MODIFIKATION DES ELEKTRONISCHEN ZAEHLERS AUF DEN NEUESTEN STAND

26.4.1976

MODIFICATION TO UPDATE THE ELECTRONIC COUNTER

1.228.207

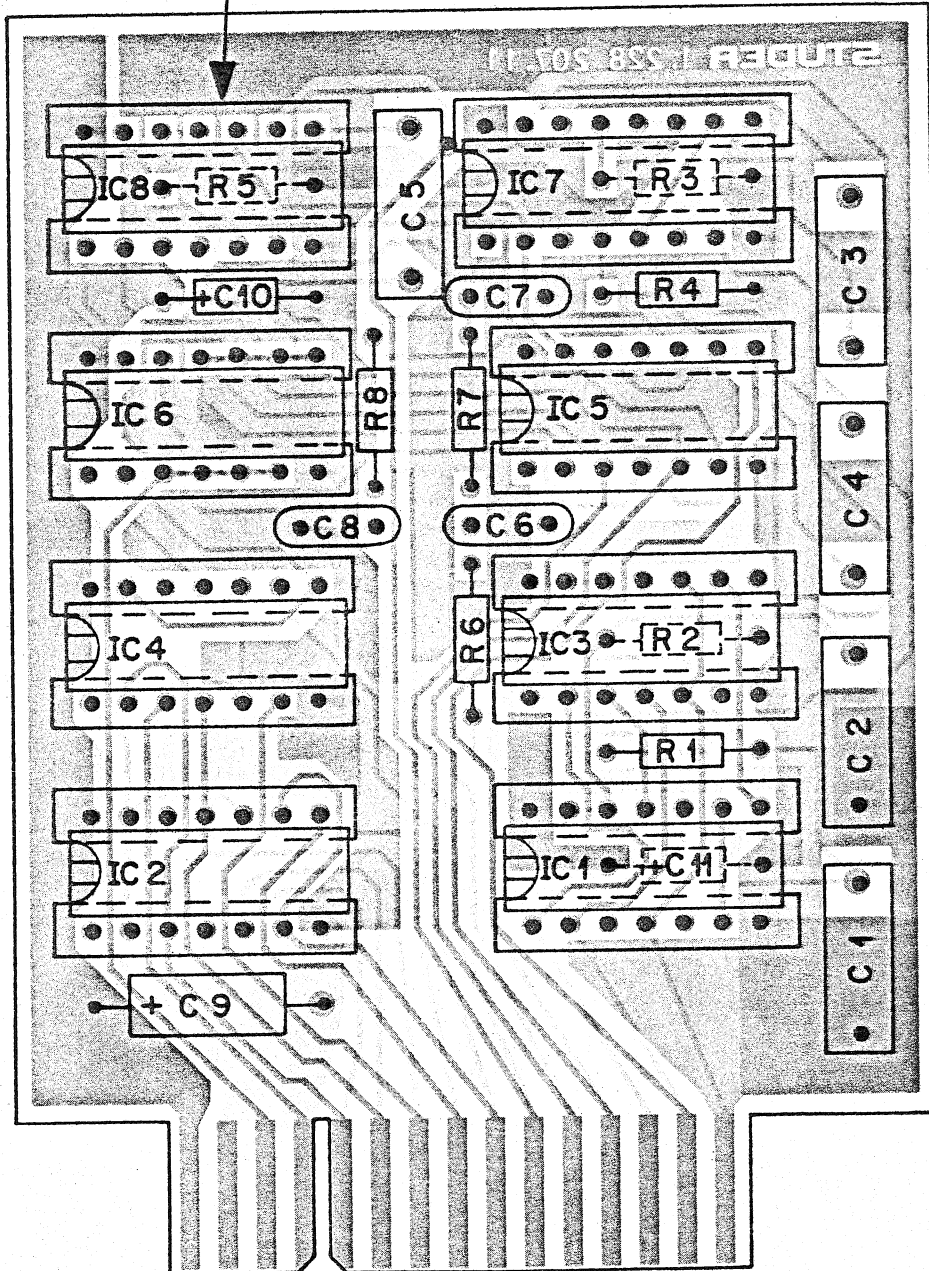
Um eine gelegentliche Doppelzählung zu verhindern, wird IC 8 auf Print 1.228.207 durch den Typ SN 7414 ersetzt. Dieser IC besitzt eine Schmitt-Trigger Eingangsstufe und gewährt somit ein sauberes Schalten. Zusätzlich zum IC-Wechsel wird auf dem Basisprint 1.228.209 ein 1 nF Kondensator, wie auf beigelegter Zeichnung aufgeführt, angebracht.

SN 7404 durch SN 7414 ersetzen.

1.228.209

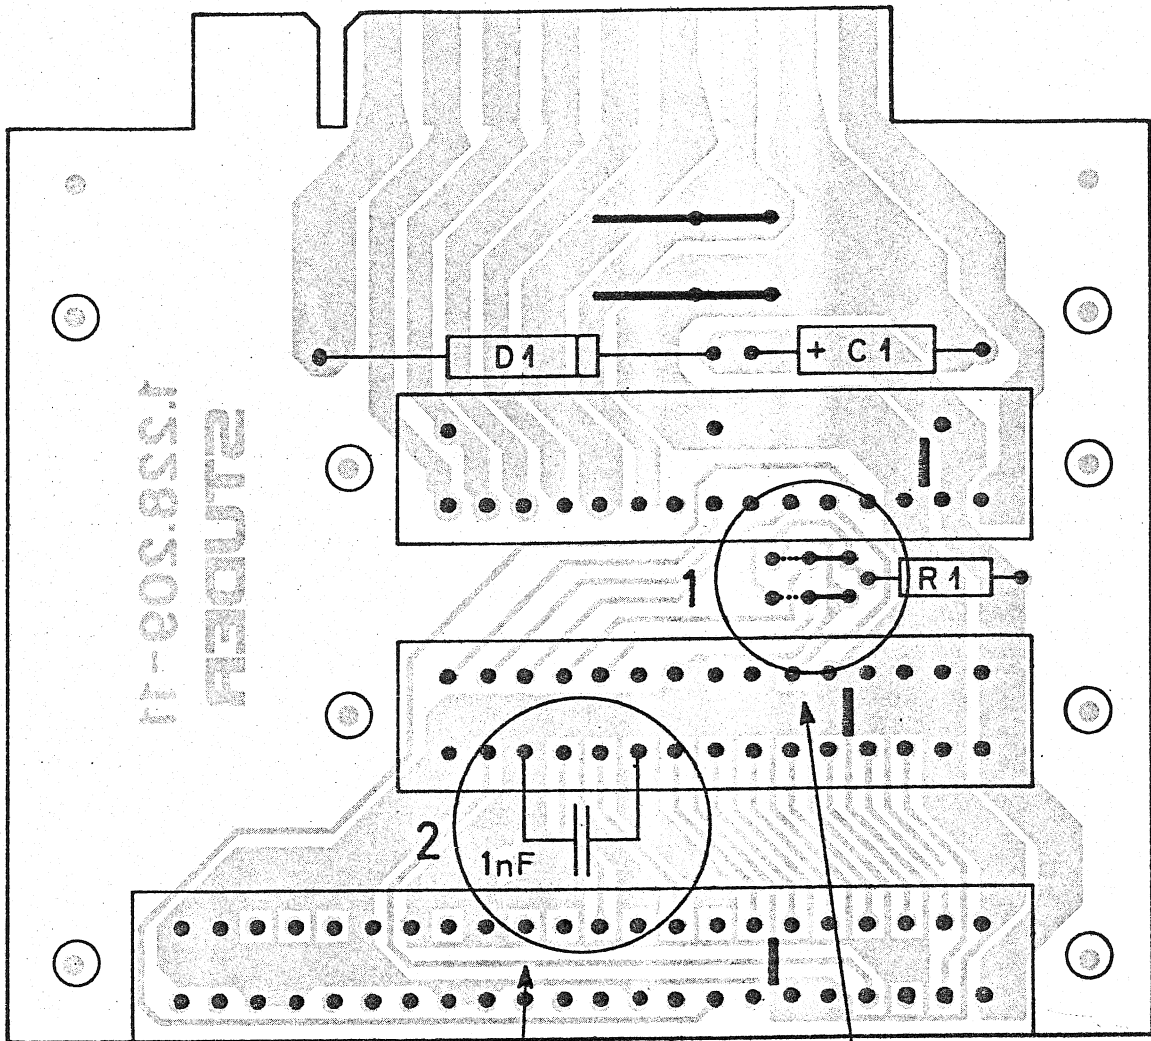
Durch Umlöten der beiden Drahtbrücken auf dem Basisprint
1.228.209 kann der elektronische Zähler umgeschaltet werden.

1 for speed change
 2 Mod. described

1 nF Kondensator einlöten solange Print 1.228.207 Verwendung findet.

1.228.207

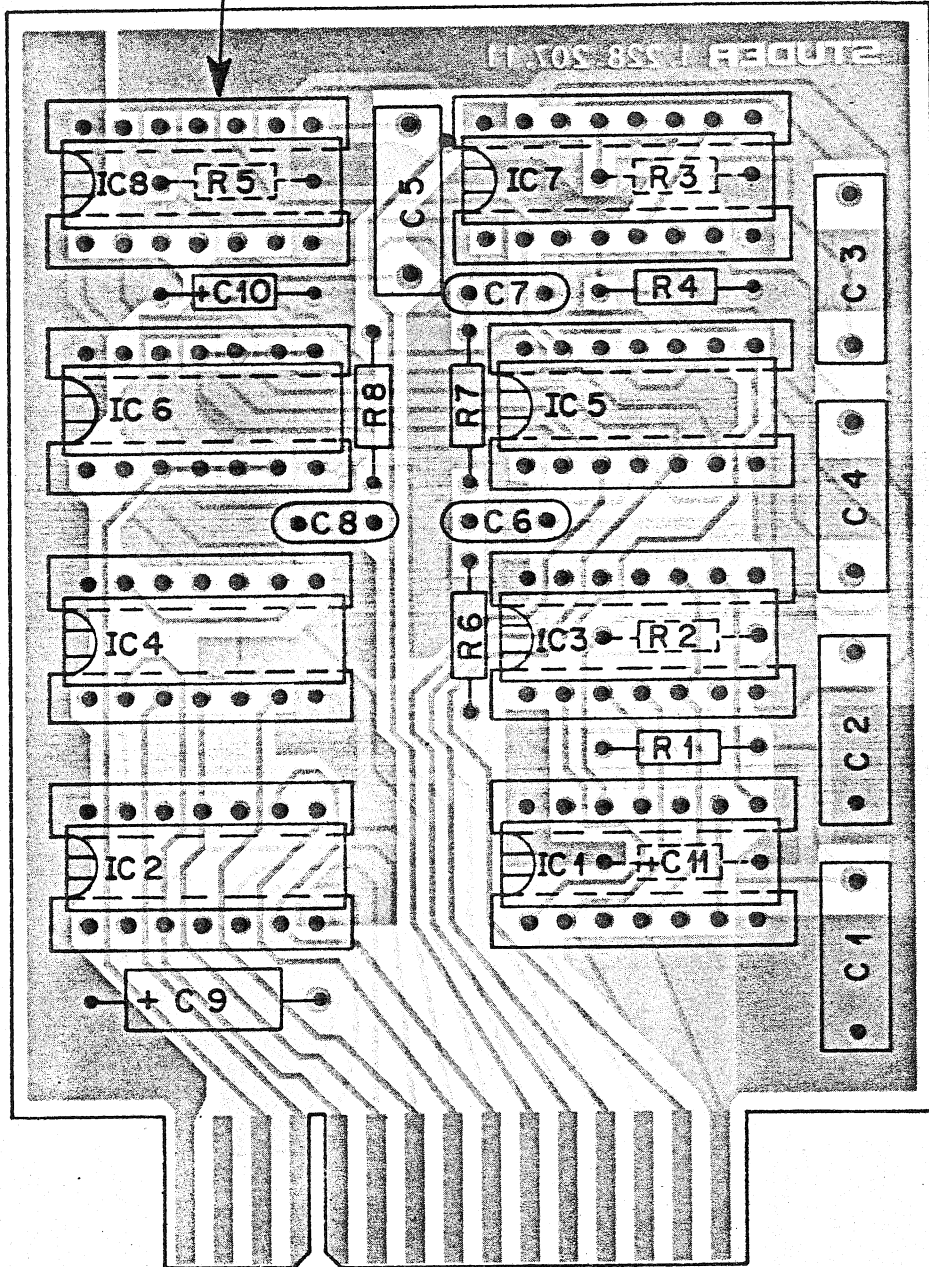
To prevent occasional double counting, IC 8 on card 1.228.207 is replaced by type SN 7414. This IC has a Schmitt-Trigger input stage and thus ensures accurate switching. In addition (when changing the IC) a 1 nF capacitor is mounted on base card 1.228.209 as shown in the accompanying diagram.

Replace SN 7404 by SN 7414

1.228.209

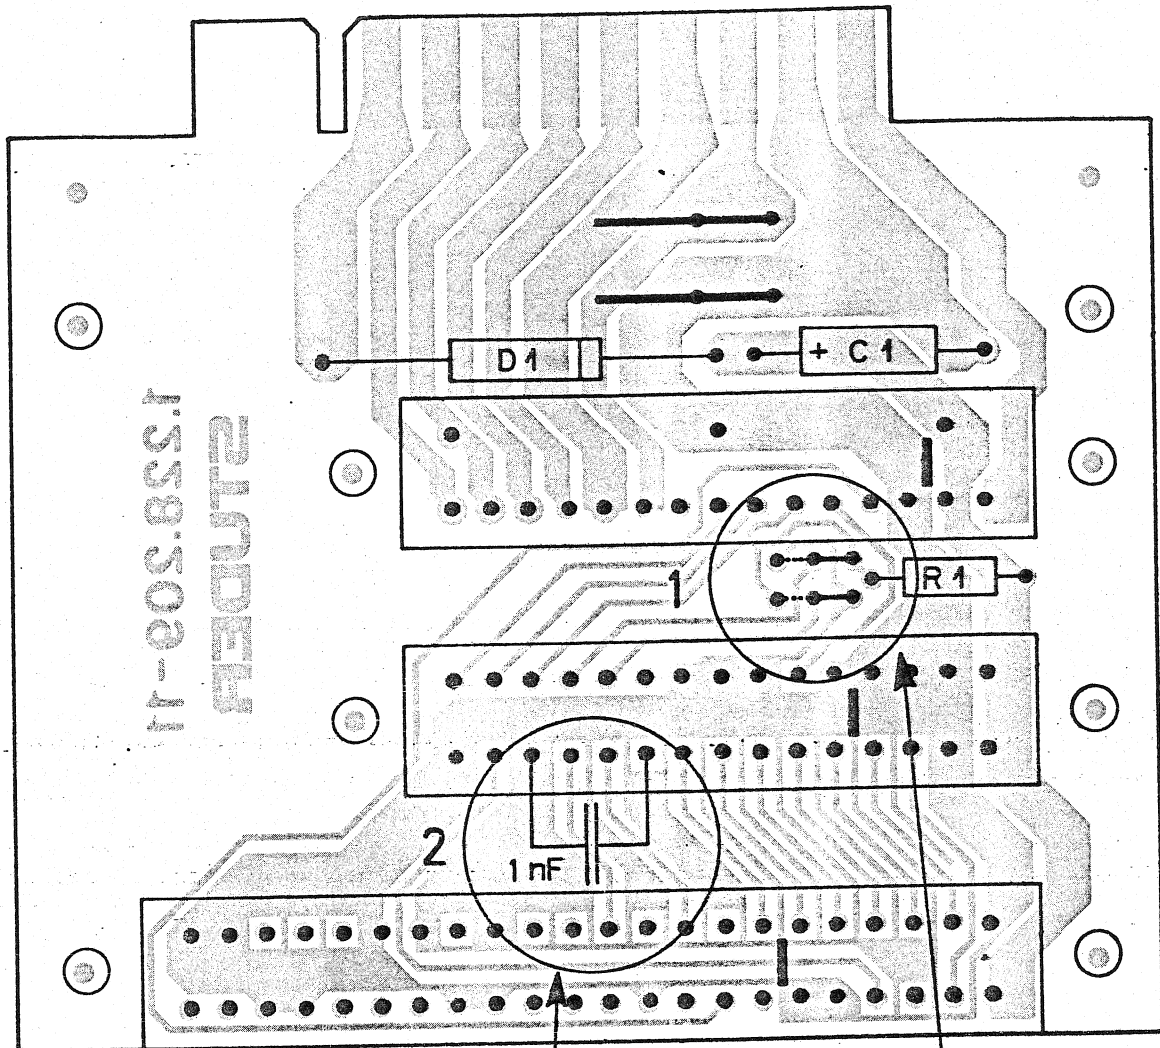
The electronic counter can be converted by resoldering the two jumper wires on base card 1.228.209

1 for speed change

2 Mod.described

Fit 1 nF capacitor if card 1.228.207 is used.
